柏崎刈羽原子力発電所第6号機 設計及び工事計画審査資料	
資料番号	KK6 補足-027-2 (比較表) 改 1
提出年月日	2024年 1月 12日

柏崎刈羽原子力発電所7号機の記載との比較表  
(資料2 軽油タンク基礎の耐震安全性評価)

柏崎刈羽原子力発電所7号機の記載との比較表(資料2 軽油タンク基礎の耐震安全性評価)

(参考) 前回ヒアリングからの変更点

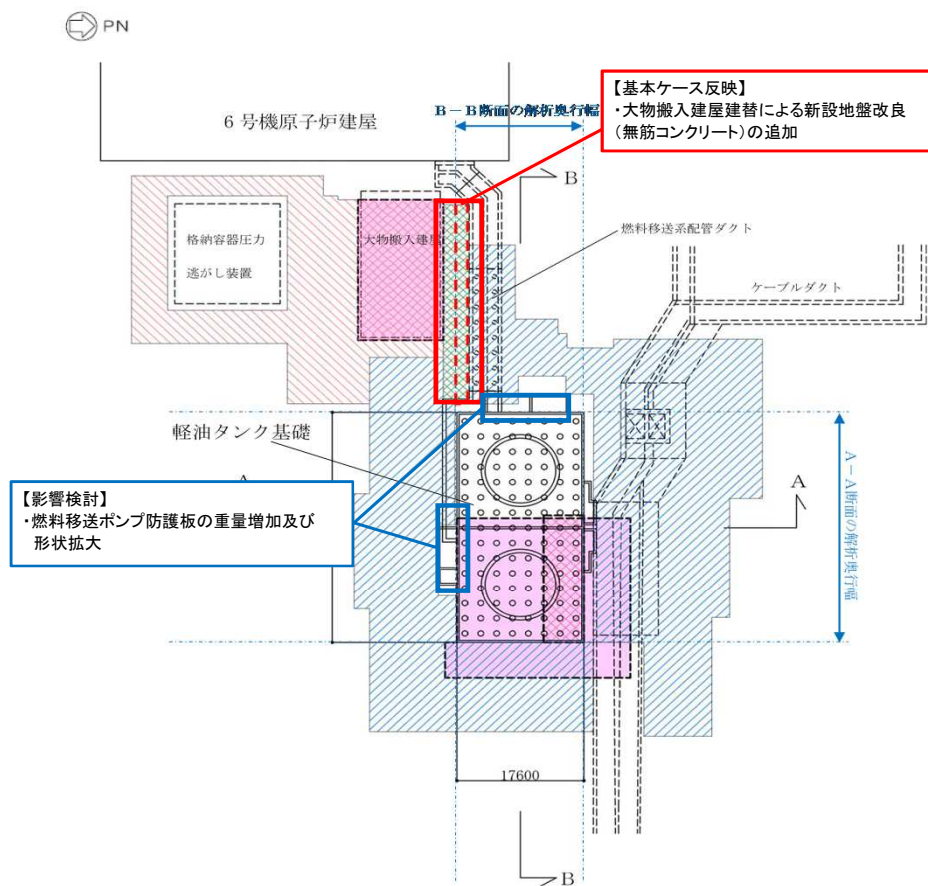
< 前回ヒアリングからの変更点 >

- 7号工認時の7号機軽油タンク基礎の評価と、本申請における6号機軽油タンク基礎の評価が同等となるよう目次を見直した。

- 7号工認からの変更点は大物搬入建屋建替による新設地盤改良体の追加と、燃料移送ポンプ防護板の重量増加及び形状拡大がある。

- 前は基本ケースを7号工認の呼び込みとしていたが、基本ケースで大物搬入建屋建替による地盤改良を反映する。また、燃料移送ポンプ防護板の重量増加及び形状拡大の影響については、補足説明資料の中で影響検討していたが、添付VI-2-2-17 軽油タンク基礎の地震応答計算書の別紙にて影響検討を行う。
